NOTIFICATION URGENTE DE SECURITE (CORRECTION)**13 Septembre 2019**

Produit concerné: ROSA Brain 3.0

Produit concerné : ROSA Brain 3.0 Référence de la correction : ZFA-2019-00253

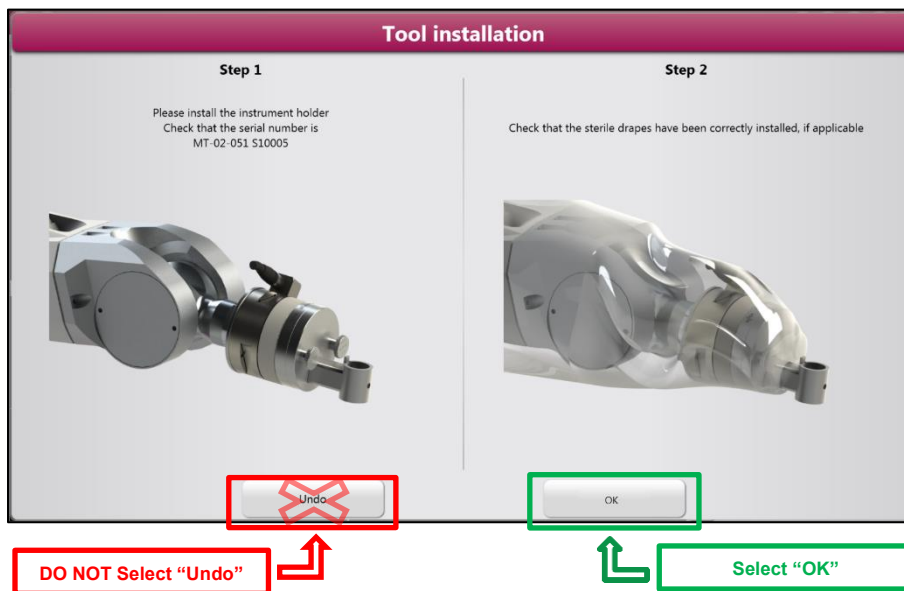
Après le recalage du patient dans le dispositif ROSA Brain 3.0, le problème peut se produire uniquement en mode de guidage (par ex. lorsque le bras robot est guidé sur la trajectoire), lorsque l'utilisateur sélectionne le capteur de distance et envoie le bras robot sur chaque point d'entrée, puis sélectionne le porte-instrument. Dans ce cas, l'utilisation du bouton "Annuler" dans l'interface d'installation de l'outil entraînera le problème dû à une anomalie du logiciel.

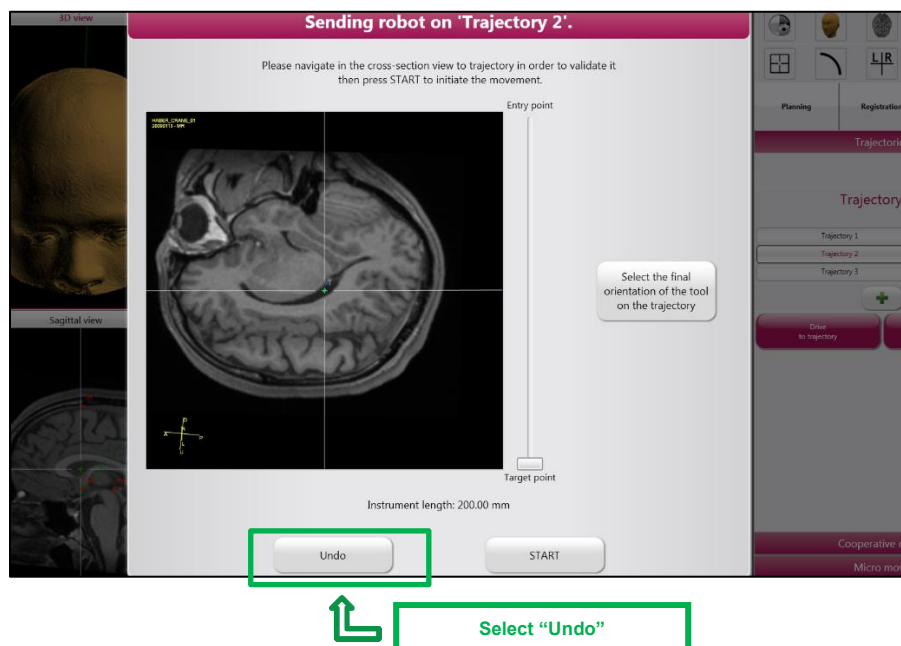
1. Une fois que le porte-instrument est sélectionné, si vous souhaitez Annuler votre action :
 - Ne pas sélectionner le bouton "Annuler"
 - Sélectionner le bouton "OK"

2. Dans l'interface suivante, sélectionner le bouton "Annuler"

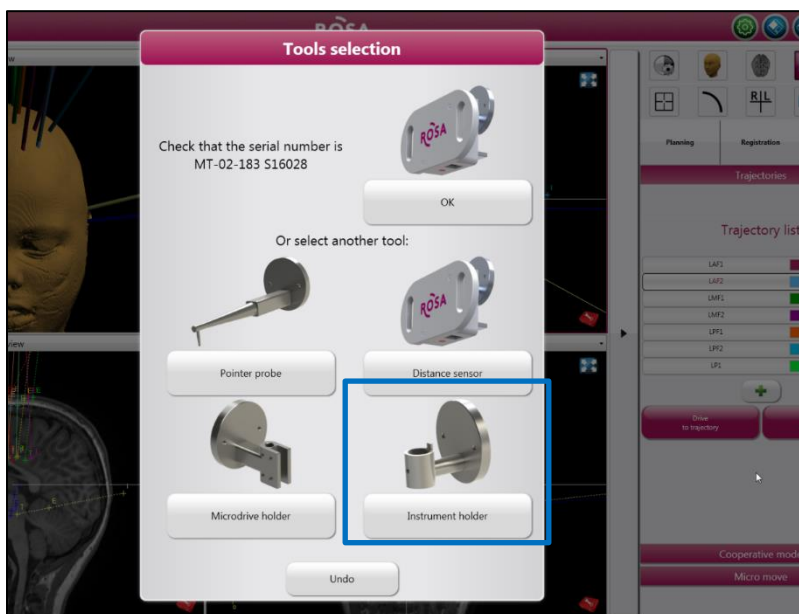
1. Utilisation du capteur de distance pendant la phase de guidage, par ex. pour marquer les points d'entrée sur la tête du patient avec un feutre
2. Sélection d'une trajectoire et sélection du porte-instrument

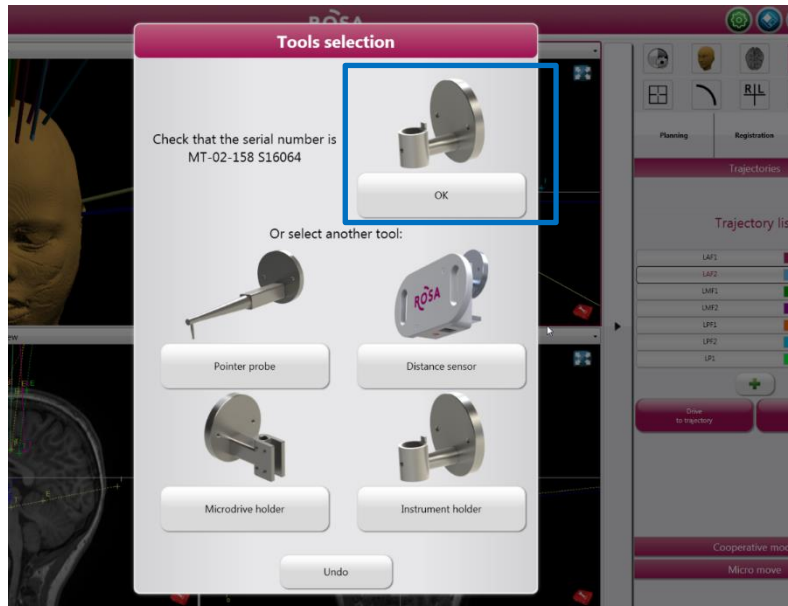
3. Installation du porte-instrument au bout du bras robot
4. Sélection du bouton "Annuler" dans l'interface d'installation de l'outil

5. Sélection d'une trajectoire, re-sélection du porte-instrument affiché comme étant l'outil actuellement installé, et guidage sur la trajectoire

Si les étapes énumérées ci-dessus sont effectuées, le porte-instrument peut être envoyé sur une trajectoire qui ne permettra pas d'atteindre la cible prévue.
